Modulo per la presentazione delle osservazioni per i piani/programmi/progetti sottoposti a procedimenti di valutazione ambientale di competenza statale

ID: (n.114) Documenti procedura di Provvedimento Unico in materia Ambientale (PNIEC-PNRR)

Da un'analisi delle varie normative vigenti emerge che le zone dove sono previste le ubicazioni dei 14 aerogeneratori del progetto eolico denominato "Eolico Arlena" sono aree non idonee al loro insediamento come viene illustrato nelle OSSERVAZIONI che seguono:

ALLEGATO n. 3 Mappatura dei 14 Aerogeneratori e conflitti con fasce di rispetto dei Beni culturali tutelati ex art. 20 co.8 lettera c quater del D.Lgs n. 199/2021.

Distanze Aerogeneratori da alcuni Beni Culturali

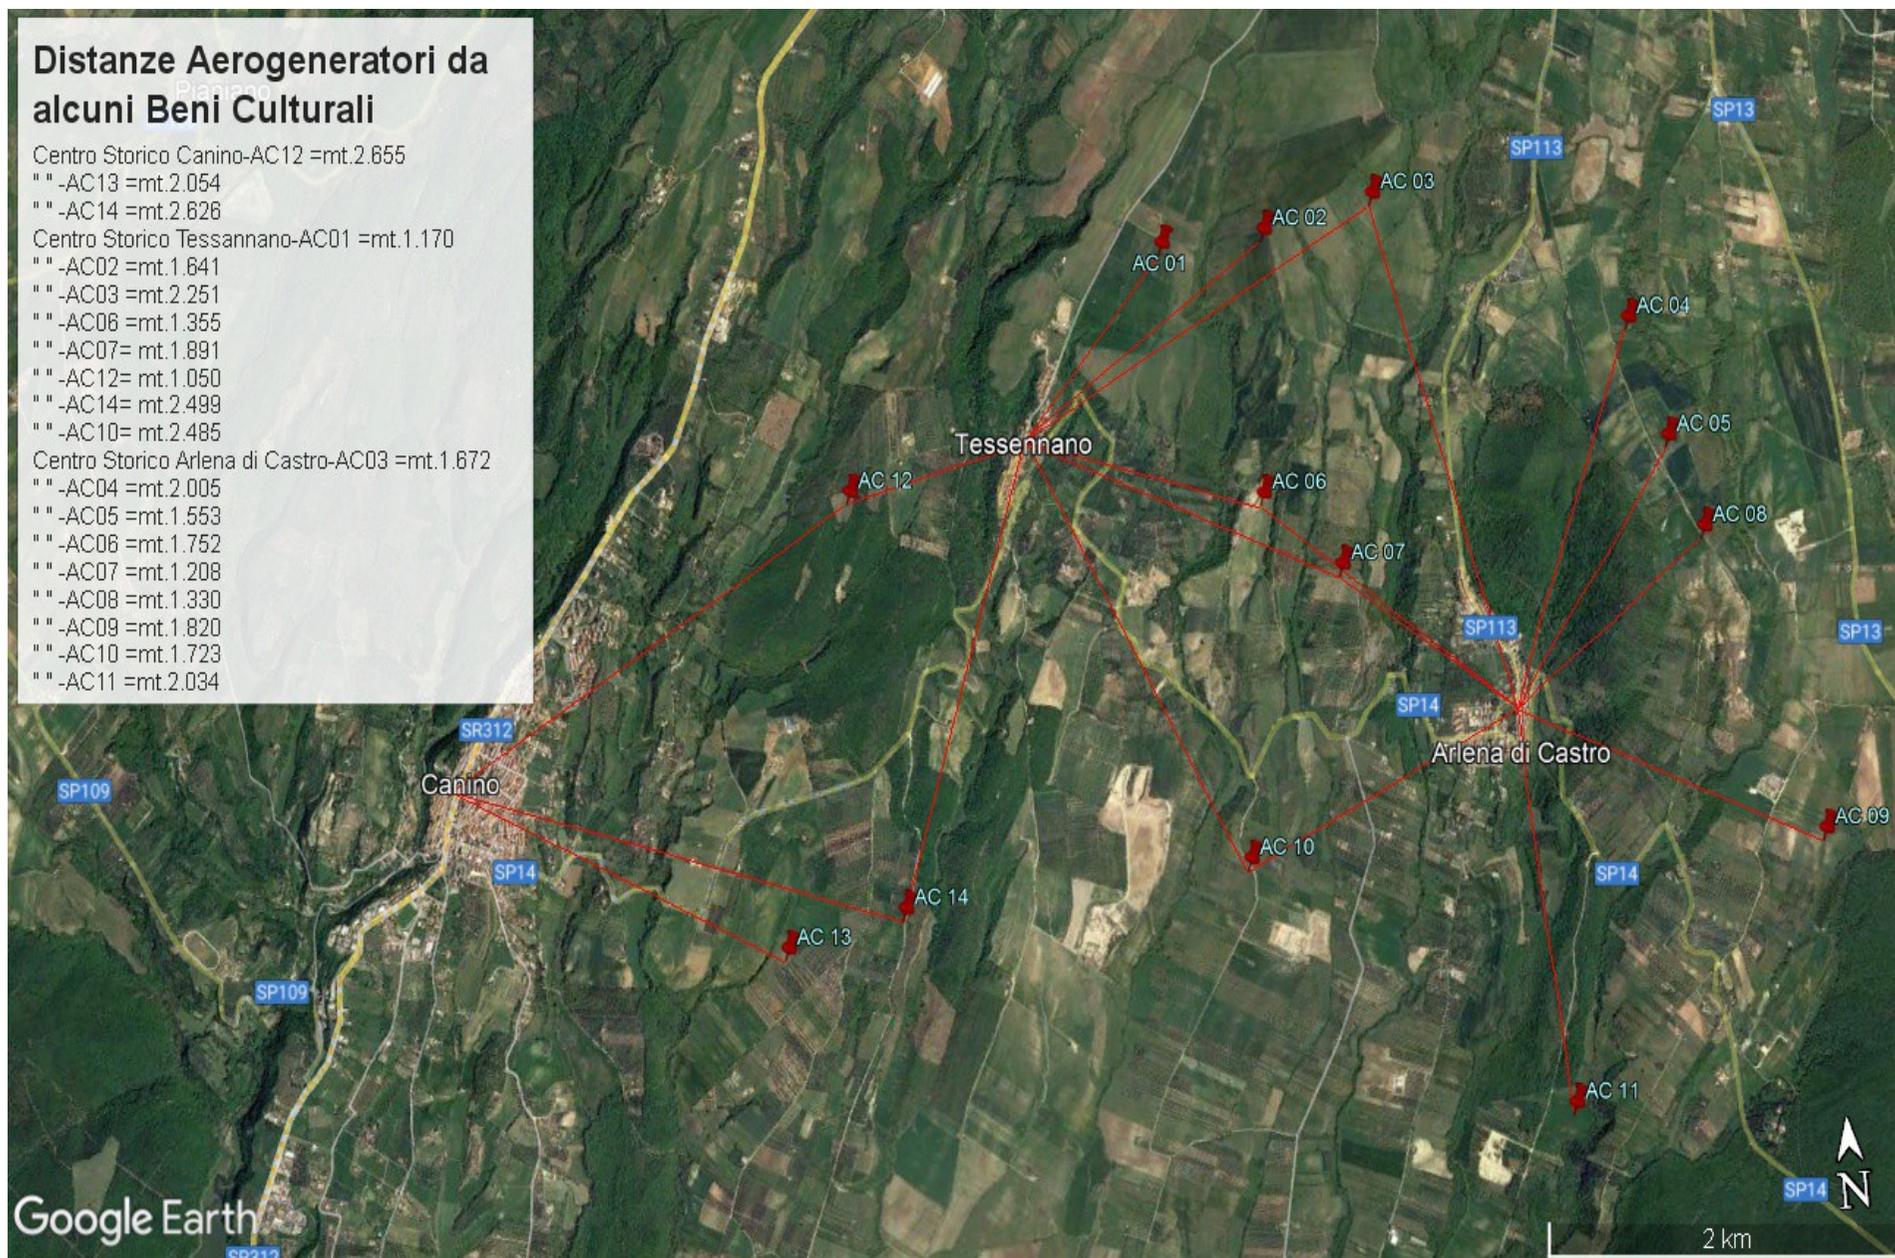
In estrema sintesi e soprattutto alla luce delle normative citate e innovate giorni fa (conversione del D.L n. 13 del 2023 nella Legge...../2023) si può ribadire che tutte le 14 pale ricadano in AREE NON IDONEE in quanto sarebbero installate nelle fasce di rispetto di 3 km dai Beni Culturali tutelati ex D.lgs n. 42/2004 come previsto dall'art.20 com. 8 lettera c quater del D.Lgs n. 199/2021 e s.m.i.

Centro Storico Canino-AC12 =mt.2.855
" "-AC13 =mt.2.054
" "-AC14 =mt.2.626
Centro Storico Tessennano-AC01 =mt.1.170
" "-AC02 =mt.1.841
" "-AC03 =mt.2.251
" "-AC06 =mt.1.355
" "-AC07= mt.1.891
" "-AC12= mt.1.050
" "-AC14= mt.2.499
" "-AC10= mt.2.485
Centro Storico Arlena di Castro-AC03 =mt.1.672
" "-AC04 =mt.2.005
" "-AC05 =mt.1.553
" "-AC06 =mt.1.752
" "-AC07 =mt.1.208
" "-AC08 =mt.1.330
" "-AC09 =mt.1.820
" "-AC10 =mt.1.723
" "-AC11 =mt.2.034

AREE ARCHEOLOGICHE individuate nel PTPR e tutelate ex art.20 co.8 del D.Lgs n. 199/2021

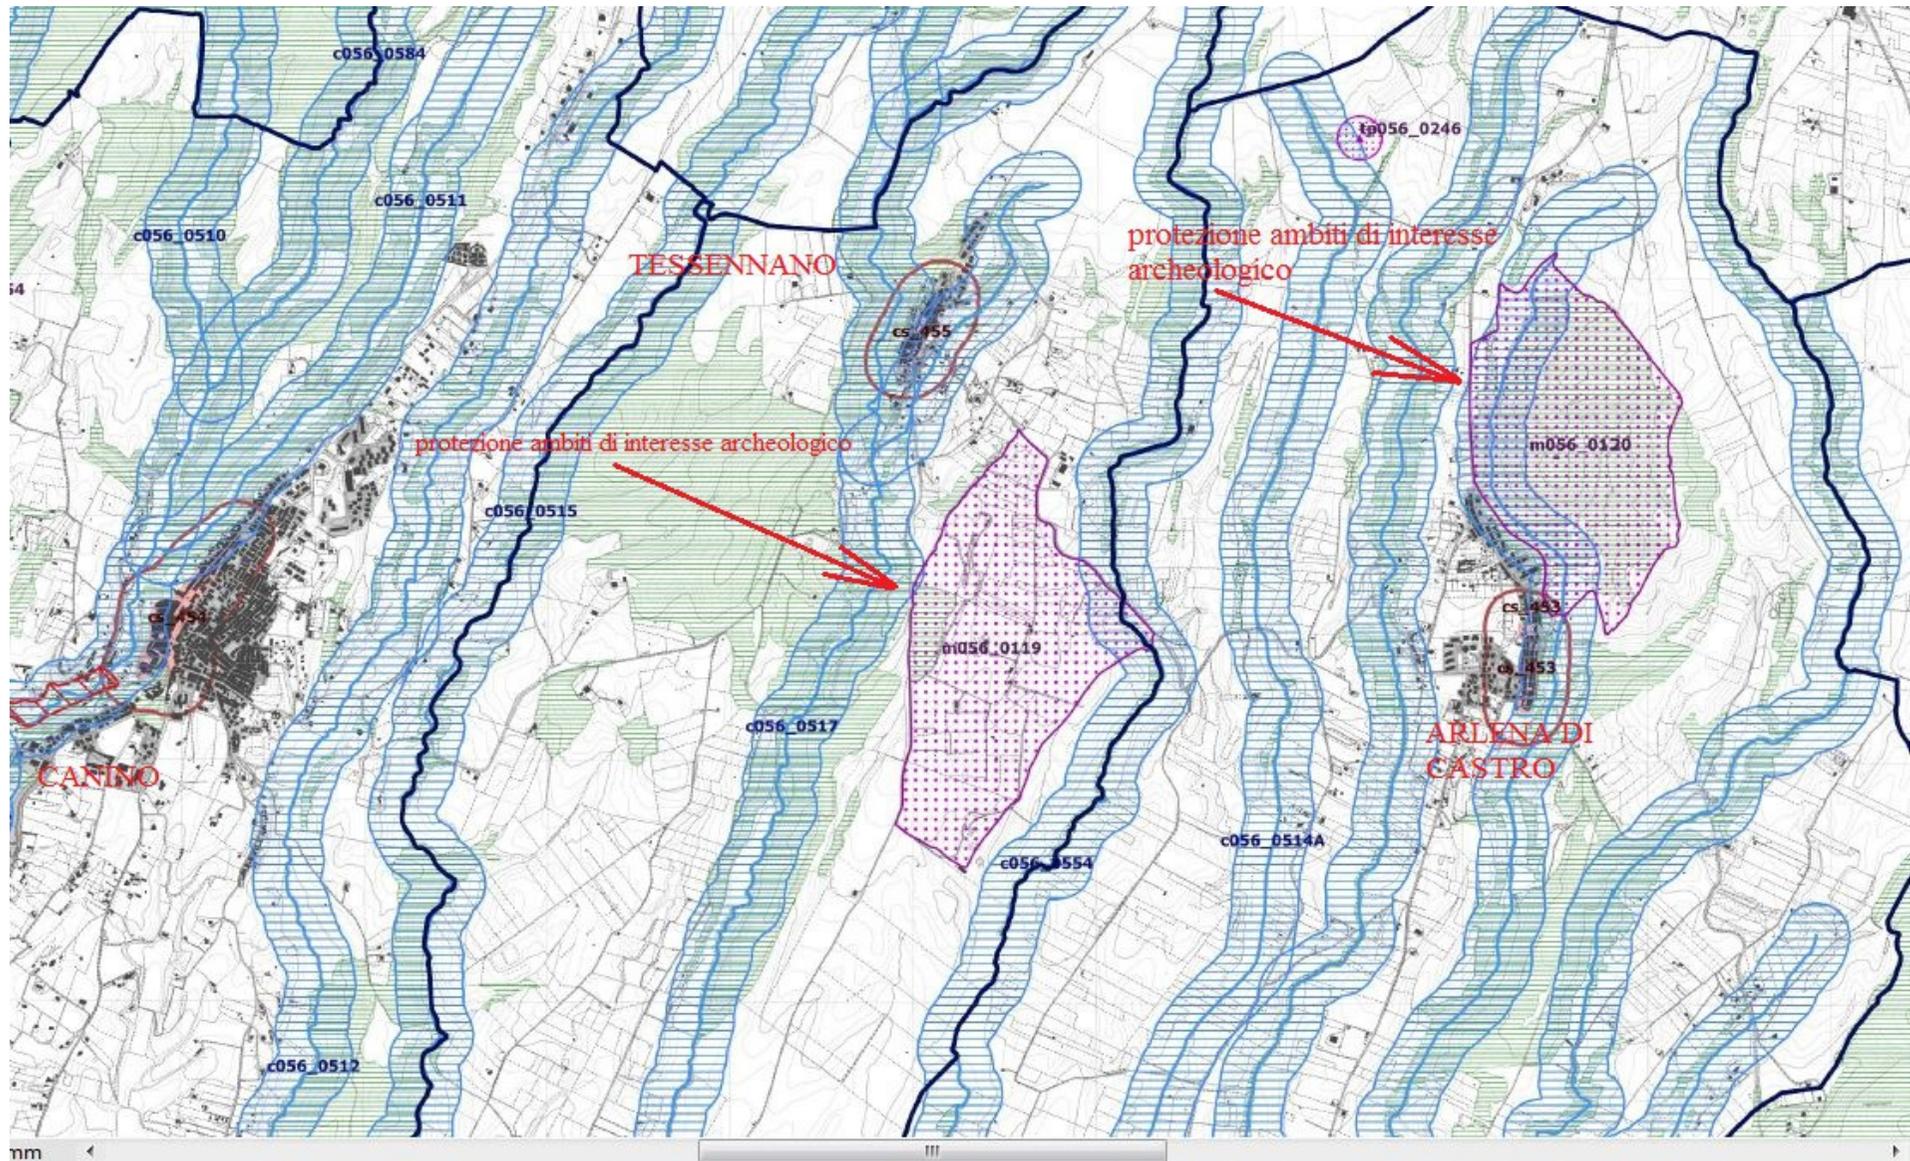
- l) Le zone di interesse archeologico nei Comuni di Tuscania, Canino, Tessennano e Arlena di Castro tutelate ex D. Lgs 42/2004;
 - m) aree di connessione e continuità ecologico-funzionale tra i vari sistemi naturali e seminaturali: tra le aree della Rete ecologica Natura 2000 presenti nelle aree contermini dei 10 km: ZSC Fiume Marta (Alto corso), Riserva Naturale Tuscania, ZPS Monte Romano.

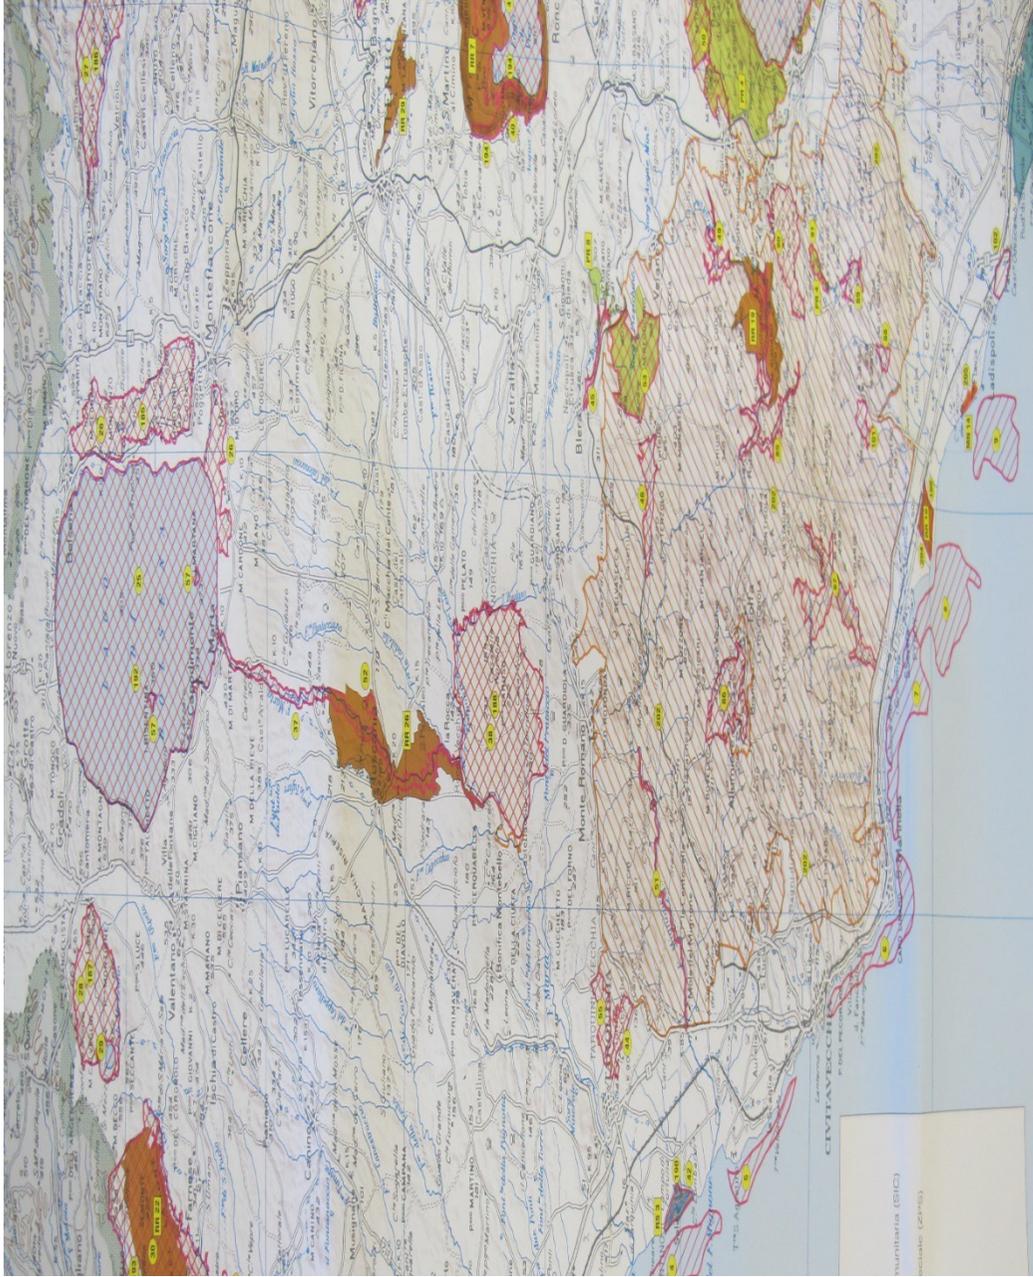
Per i motivi sopra esposti e in particolare perché lo Studio di Impatto Ambientale (SIA) non può e non deve sostituire la Valutazione di Incidenza, si richiede che l’intero progetto denominato “Eolico Arlena” venga sottoposto alla VINCA preventiva, al fine di valutare gli impatti sulla rete dei Siti Natura 2000 presenti nelle vicinanze, nell’area intermedia e in quella vasta rispetto al sito dell’impianto stesso.

Distanze Aerogeneratori da alcuni Beni Culturali

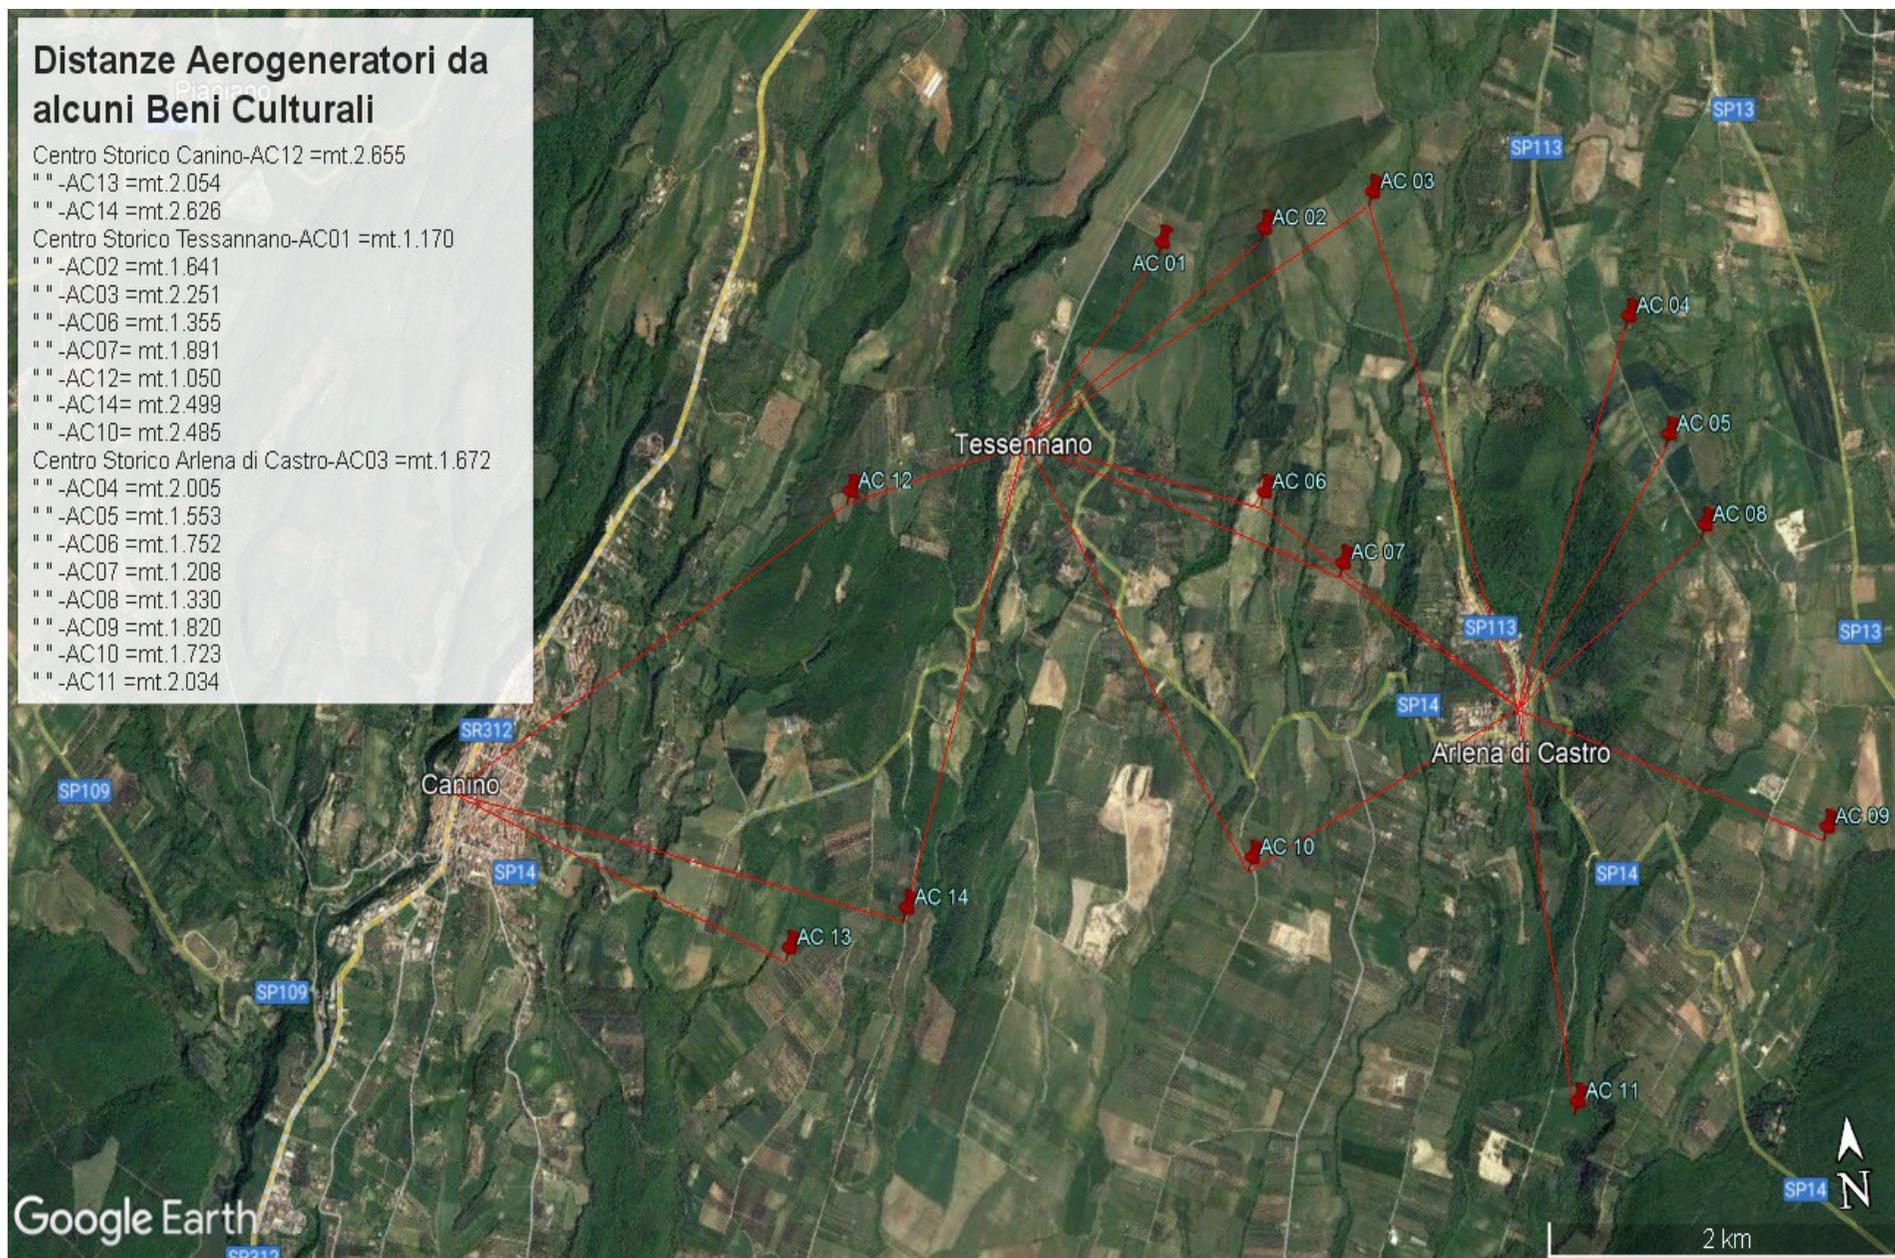
Centro Storico Canino-AC12 =mt.2.855
" "-AC13 =mt.2.054
" "-AC14 =mt.2.626
Centro Storico Tessennano-AC01 =mt.1.170
" "-AC02 =mt.1.841
" "-AC03 =mt.2.251
" "-AC06 =mt.1.355
" "-AC07= mt.1.891
" "-AC12= mt.1.050
" "-AC14= mt.2.499
" "-AC10= mt.2.485
Centro Storico Arlena di Castro-AC03 =mt.1.672
" "-AC04 =mt.2.005
" "-AC05 =mt.1.553
" "-AC06 =mt.1.752
" "-AC07 =mt.1.208
" "-AC08 =mt.1.330
" "-AC09 =mt.1.820
" "-AC10 =mt.1.723
" "-AC11 =mt.2.034
